福島第一原子力発電所 特定原子力施設に係る実施計画変更比較表（使用済燃料乾式キャスク仮保管設備）

使用済燃料乾式キャスク仮保管設備への輸送貯蔵 兼用キャスク B 増設に伴う実施計画の変更について

2020年 4月17日

東京電力ホールディングス株式会社

図 1-2 キャスク仮保管設備配置概略図（単位：m）

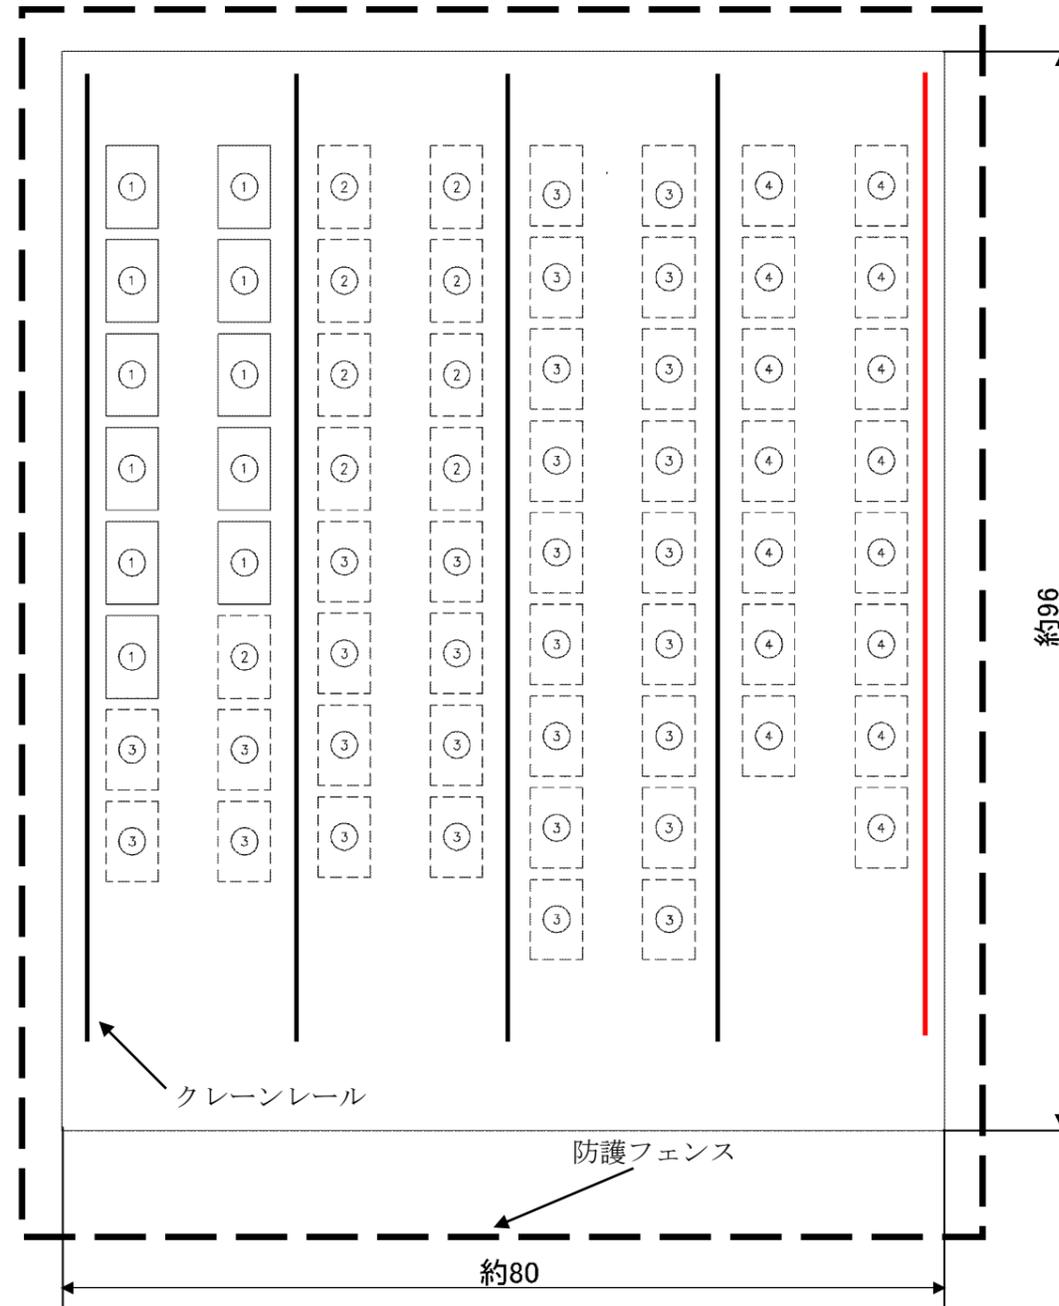
①②	乾式貯蔵キャスク	20基
③④	輸送貯蔵兼用キャスク	45基

クレーンレール追設に伴う変更

輸送貯蔵兼用キャスク B の増設に伴う変更

図 2-2 エリア放射線モニタ配置図

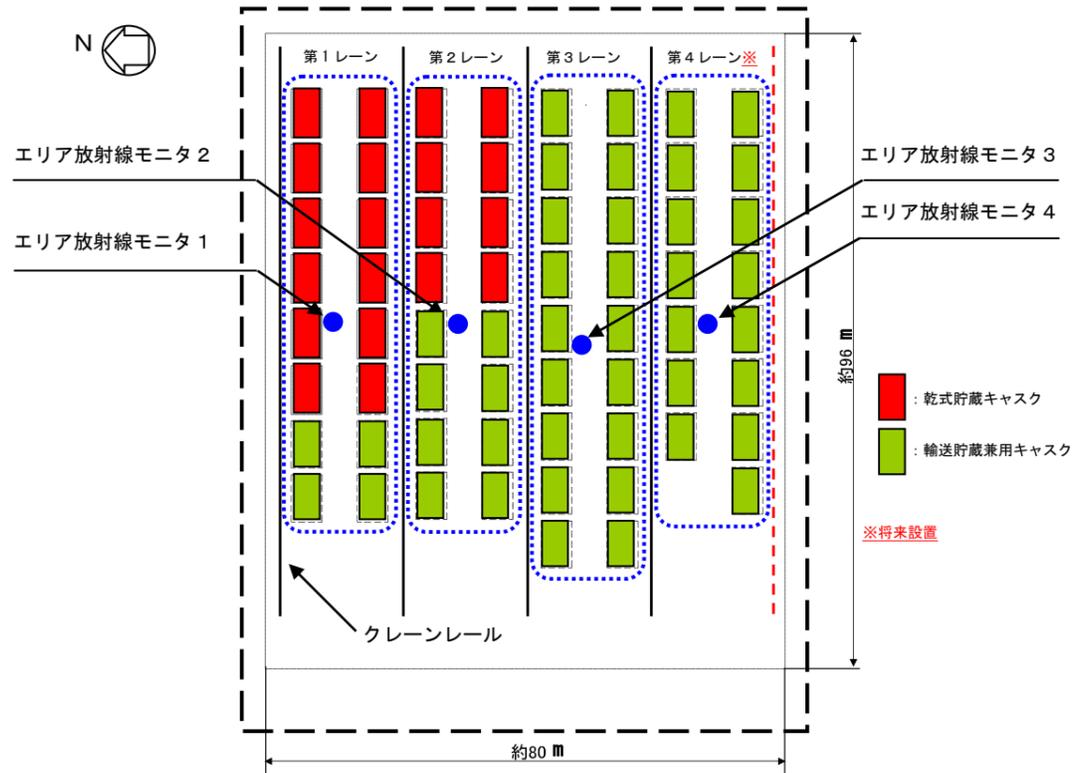
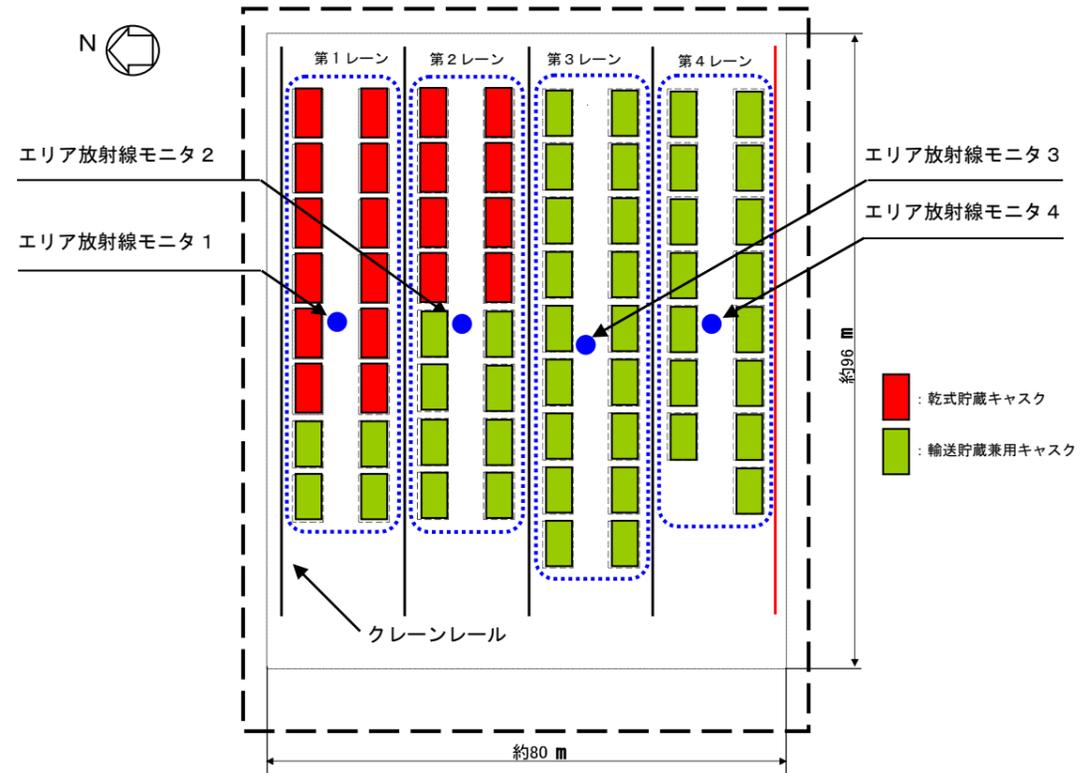
クレーンレール追設に伴う変更, 及びエリア放射線モニタの増設に伴う変更

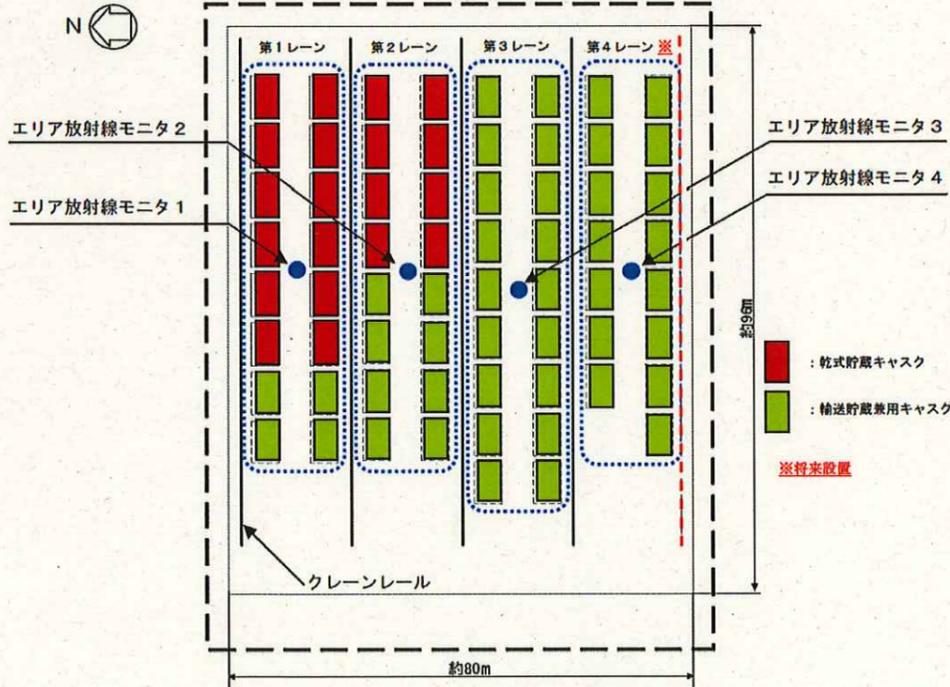
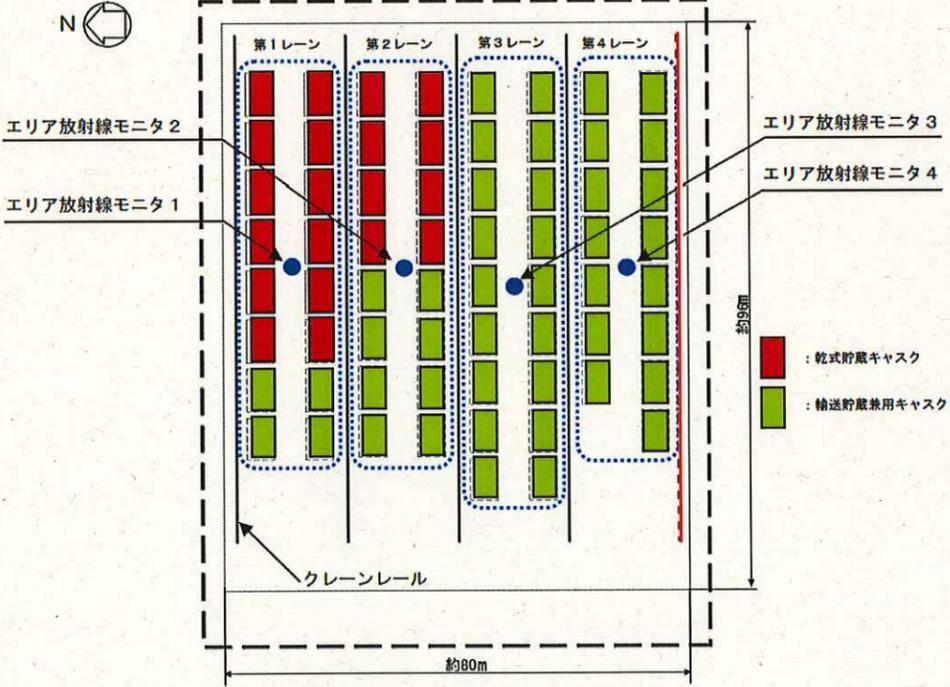
変更前	変更後	変更理由																																								
<p>別冊 8 使用済燃料乾式キャスク仮保管設備に係る補足説明</p> <p>(中略)</p> <p>II 乾式キャスク仮保管設備に関する要目表</p> <p>(中略)</p> <p>別表 7 密封監視装置警報設定値</p> <table border="1" data-bbox="181 506 1240 726"> <thead> <tr> <th>監視対象設備</th> <th>警報設定値 (kPa abs)</th> <th>許容範囲 (kPa abs)</th> </tr> </thead> <tbody> <tr> <td>乾式貯蔵キャスク (大型)</td> <td>294</td> <td></td> </tr> <tr> <td>乾式貯蔵キャスク (中型)</td> <td>294</td> <td></td> </tr> <tr> <td>輸送貯蔵兼用キャスク B</td> <td>250</td> <td></td> </tr> </tbody> </table> <p>別表 8 除熱監視装置警報設定値</p> <table border="1" data-bbox="181 793 1240 1014"> <thead> <tr> <th>監視対象設備</th> <th>警報設定値 (°C)</th> <th>許容範囲 (°C)</th> </tr> </thead> <tbody> <tr> <td>乾式貯蔵キャスク (大型)</td> <td>77</td> <td></td> </tr> <tr> <td>乾式貯蔵キャスク (中型)</td> <td>69</td> <td></td> </tr> <tr> <td>輸送貯蔵兼用キャスク B</td> <td>79</td> <td></td> </tr> </tbody> </table> <p>(中略)</p>  <p>図 1 エリア放射線モニタ配置図</p>	監視対象設備	警報設定値 (kPa abs)	許容範囲 (kPa abs)	乾式貯蔵キャスク (大型)	294		乾式貯蔵キャスク (中型)	294		輸送貯蔵兼用キャスク B	250		監視対象設備	警報設定値 (°C)	許容範囲 (°C)	乾式貯蔵キャスク (大型)	77		乾式貯蔵キャスク (中型)	69		輸送貯蔵兼用キャスク B	79		<p>別冊 8 使用済燃料乾式キャスク仮保管設備に係る補足説明</p> <p>(中略)</p> <p>II 乾式キャスク仮保管設備に関する要目表</p> <p>(中略)</p> <p>別表 7 密封監視装置警報設定値</p> <table border="1" data-bbox="1516 506 2291 695"> <thead> <tr> <th>監視対象設備</th> <th>警報設定値 (kPa abs)</th> </tr> </thead> <tbody> <tr> <td>乾式貯蔵キャスク (大型)</td> <td>294</td> </tr> <tr> <td>乾式貯蔵キャスク (中型)</td> <td>294</td> </tr> <tr> <td>輸送貯蔵兼用キャスク B</td> <td>250</td> </tr> </tbody> </table> <p>別表 8 除熱監視装置警報設定値</p> <table border="1" data-bbox="1516 793 2291 982"> <thead> <tr> <th>監視対象設備</th> <th>警報設定値 (°C)</th> </tr> </thead> <tbody> <tr> <td>乾式貯蔵キャスク (大型)</td> <td>77</td> </tr> <tr> <td>乾式貯蔵キャスク (中型)</td> <td>69</td> </tr> <tr> <td>輸送貯蔵兼用キャスク B</td> <td>79</td> </tr> </tbody> </table> <p>(中略)</p>  <p>図 1 エリア放射線モニタ配置図</p>	監視対象設備	警報設定値 (kPa abs)	乾式貯蔵キャスク (大型)	294	乾式貯蔵キャスク (中型)	294	輸送貯蔵兼用キャスク B	250	監視対象設備	警報設定値 (°C)	乾式貯蔵キャスク (大型)	77	乾式貯蔵キャスク (中型)	69	輸送貯蔵兼用キャスク B	79	<p>記載の適正化に伴う変更</p> <p>記載の適正化に伴う変更</p> <p>クレーンレール追設に伴う変更, 及びエリア放射線モニタの増設に伴う変更</p>

キャスク仮保管設備配置概略図 (単位: m)

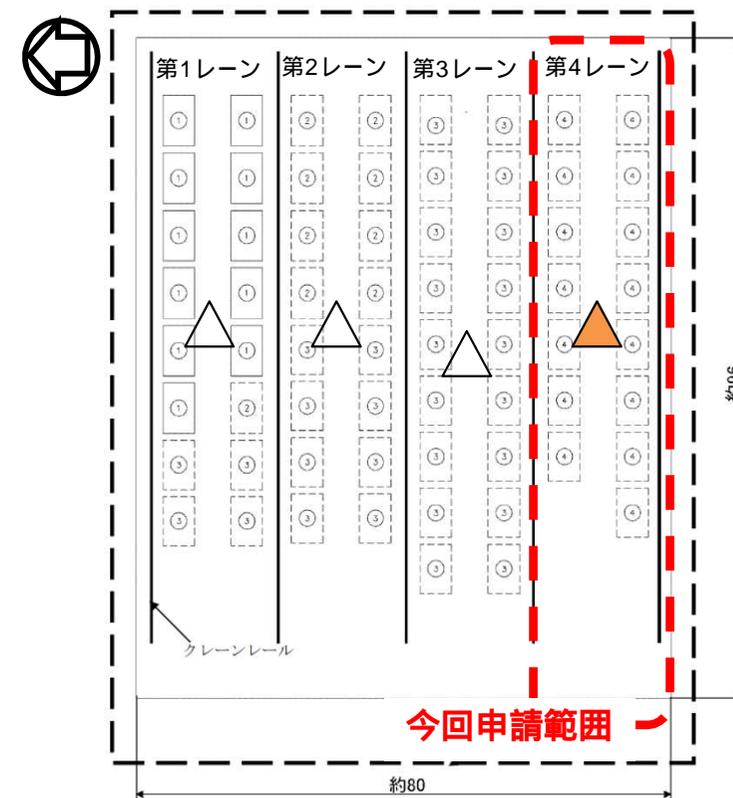
3号機以降の使用済燃料プールからの燃料取出しに備え、共用プールの空き容量確保を進めるため、使用済燃料乾式キャスク仮保管設備に輸送貯蔵兼用キャスク B を 15 基増設及び 15 基増設に伴いエリア放射線モニタを 1 基増設する実施計画の変更を実施する。

- 今回増設するエリア放射線モニタ
- 既設のエリア放射線モニタ
